改善箇所説明図

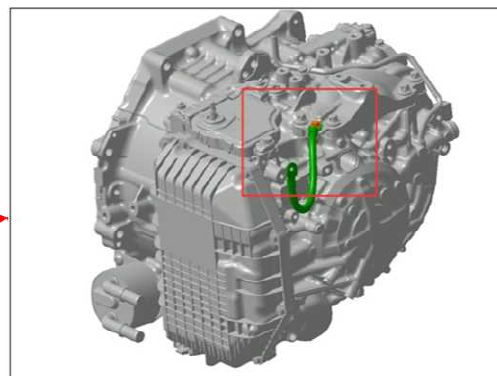
不具合の内容

トランスミッションのアースケーブルにおいて、ケーブルの長さが不適切なため、車両振動等により引っ張りが発生することがある。そのため、使用過程で当該ケーブルが破断し、エンジンスターターが作動せず、エンジンの始動ができなくなるおそれがある。

改善措置の内容

全車両、アースケーブルを対策品に交換する。
